SISTEMA MONTEDOGLIO IN TERRITORIO TOSCANO ED UMBRO

III° STRALCIO - I° SUB STRALCIO

PROGETTO ESECUTIVO

RELAZIONE IDROGEOLOGICA (APPROFONDIMENTI E INTEGRAZIONI)

Figura 2: Porzione della condotta relativa al I Subtralcio, suddivisa in relazione ai tratti in cui è stata rilevata presenza di acqua ed i tratti in cui non è stata riscontrata.

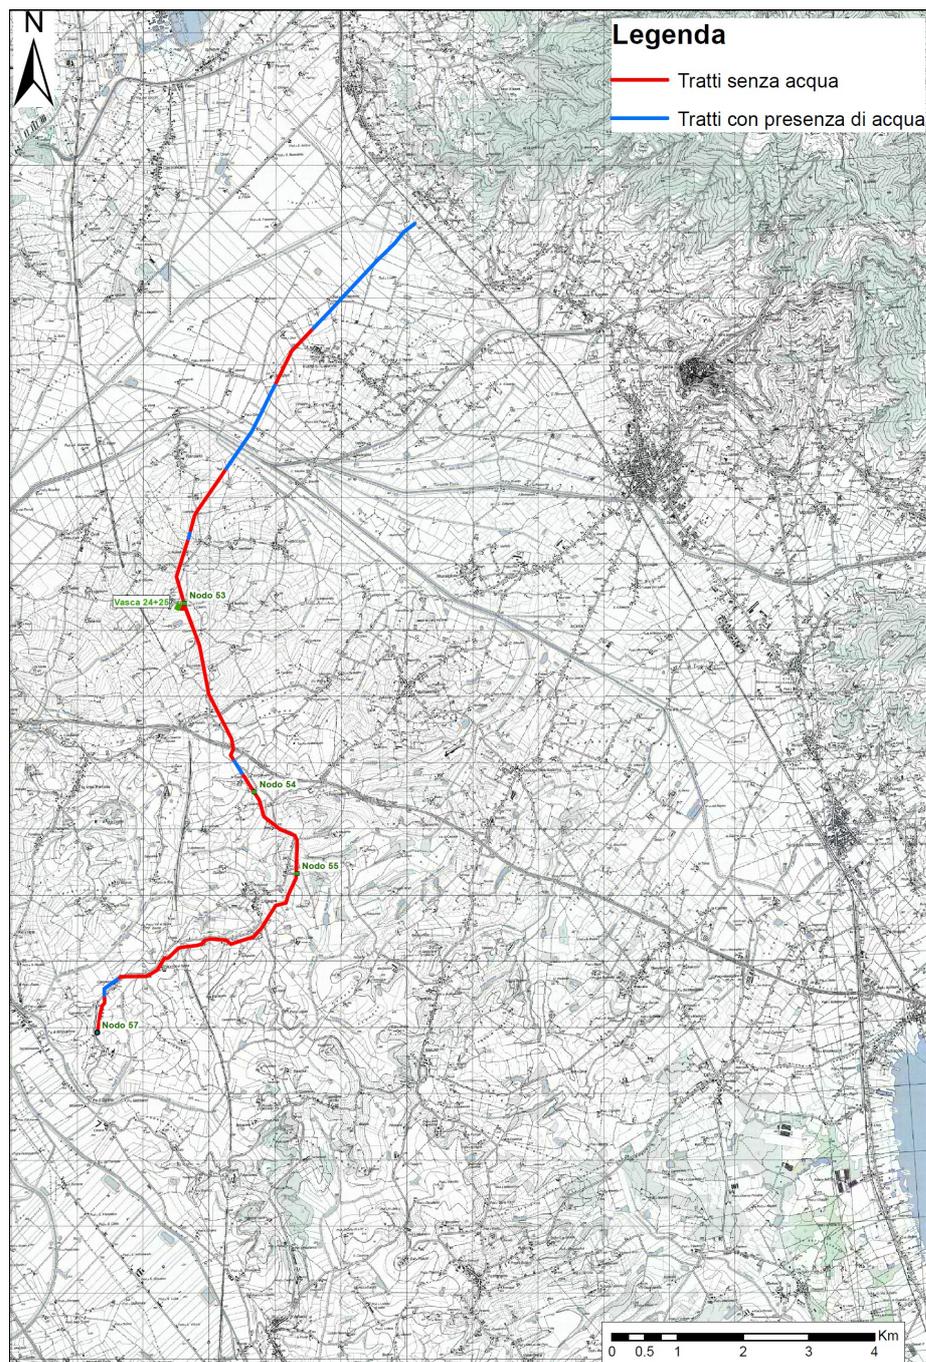
3. indicare le modalità con le quali intende effettuare, ai fini della progettazione di dettaglio, la necessaria valutazione della soggiacenza della falda superficiale nelle aree dove dovranno essere realizzate le Vasche, al fine di verificare a livello locale i possibili effetti di interferenza dello scavo con la falda;

Su un totale di 48635 m di condotta, gli scavi interessarono 23600 m in cui è stata riscontrata la presenza di acqua nei primi metri al di sotto del piano campagna. Si precisa che tali lunghezze interessate dalla presenza di acqua derivano dal monitoraggio effettuato nei micropiezometri installati all'interno delle prove penetrometriche statiche CPT. Tali micropiezometri in media profondi 7 – 8 m dal p.c. (lungo la condotta) consentono di misurare i livelli idrici statici; in alcuni tratti il livello idrico si trova in leggera pressione e quindi risale di qualche metro fino a raggiungere l'equilibrio con la pressione atmosferica proprio alla quota nei terreni interessati dallo scavo della condotta. Tale precisazione è doverosa in quanto ci si aspetta di trovare presenza di acqua per una lunghezza di condotta decisamente inferiore a quella calcolata ed inoltre si fa presente che i rilevamenti fanno riferimento al periodo Marzo-Aprile 2019 che rappresenta il massimo piezometrico annuale. In particolare nel 1° subtralcio la figura 2 illustra tratti di condotta con o senza presenza di acqua.

Lo Stralcio I, interessa un totale di 16567 m di condotta di cui 4500 m (27,2%) sono interessati dalla presenza di acqua (Tab. 1).

Figura 3: Tracciato condotta in progetto suddivisa in stralci con indicazione delle dei pozzi dell'acquedotto Toscano e Umbro con relativa Zona di Rispetto di 200 m ai sensi del D.lgs 152/2006.

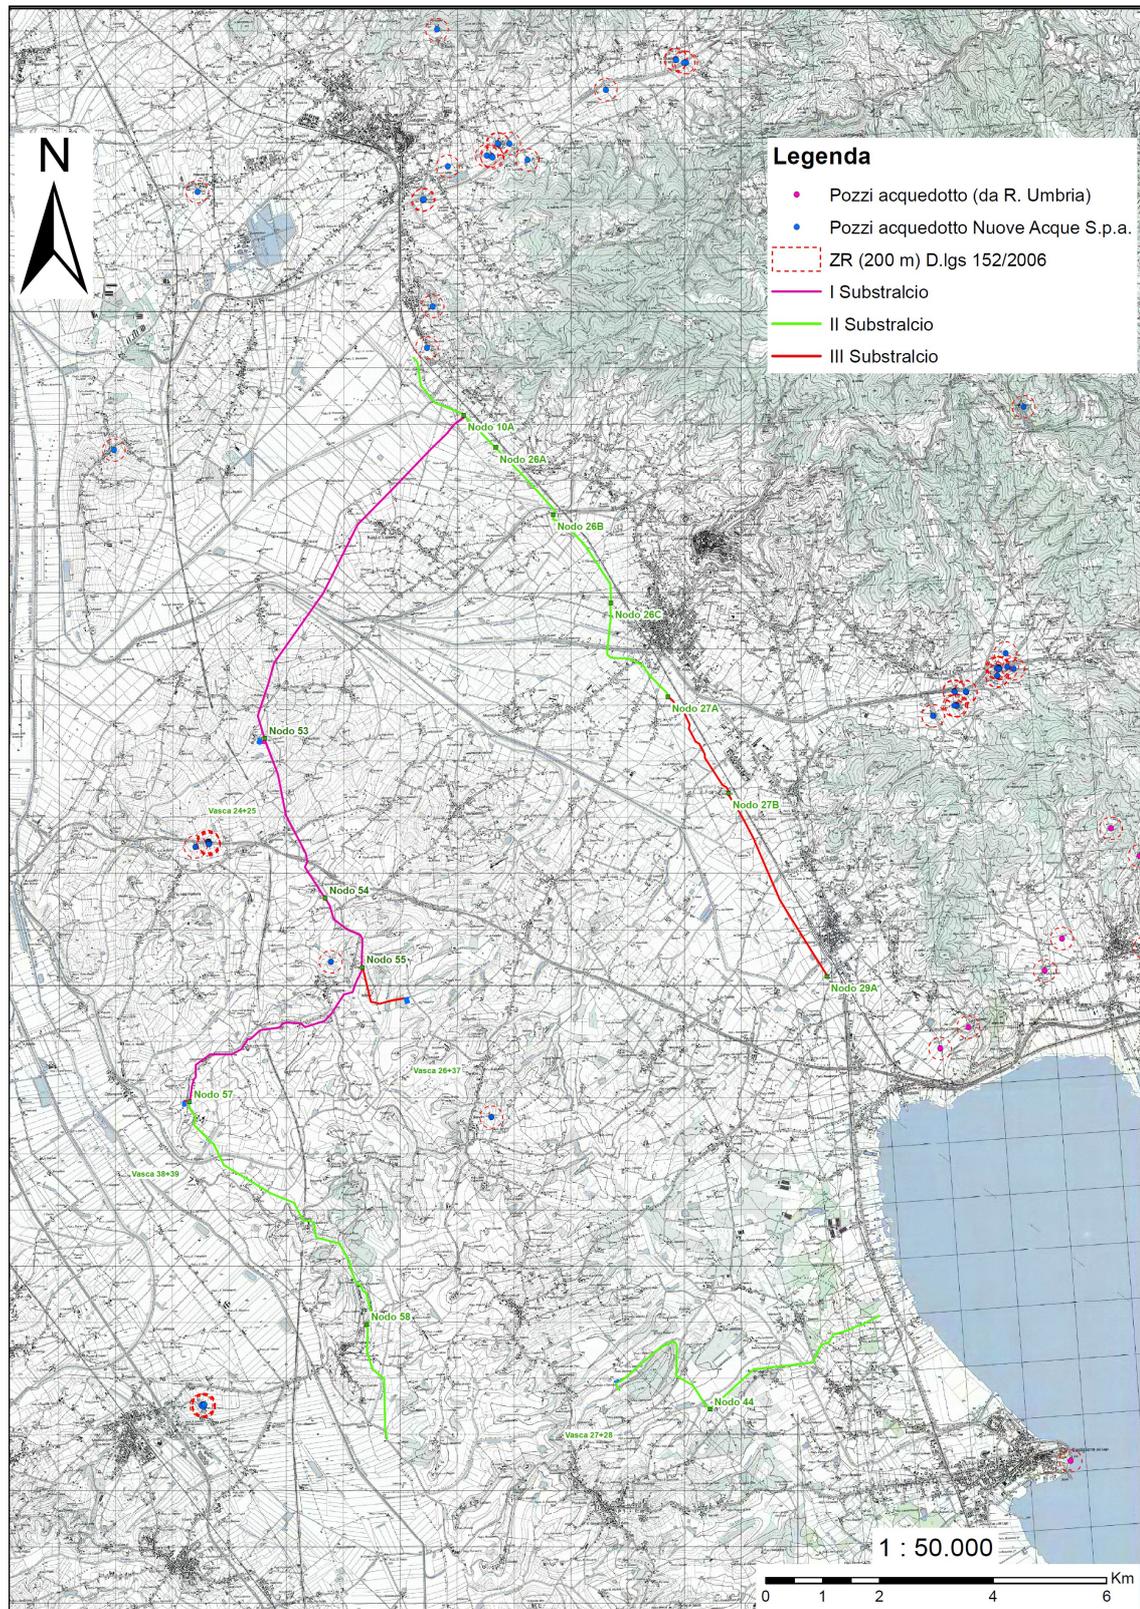
4. di verificare, ad integrazione dello studio idrogeologico, se nelle immediate vicinanze dell'area di intervento siano presenti pozzi pubblici o privati (a qualsiasi utilizzo vengano predisposti); in caso affermativo, il progetto dovrà garantire una fascia di rispetto circolare di raggio pari a 200 m dagli stessi, ai sensi dell'art. 94 del D. Lgs. 152/2006, ai fini della tutela della risorsa idrica.

La figura 3 mostra come la condotta in progetto non interferisce con le zone di rispetto dei pozzi dell'acquedotto gestito da Nuove Acque S.p.a. e del territorio umbro; il limite della zona di rispetto più prossimo alla condotta (II° substralcio) dista circa 80 m (zona Montecchio, Comune di Castiglion Fiorentino).
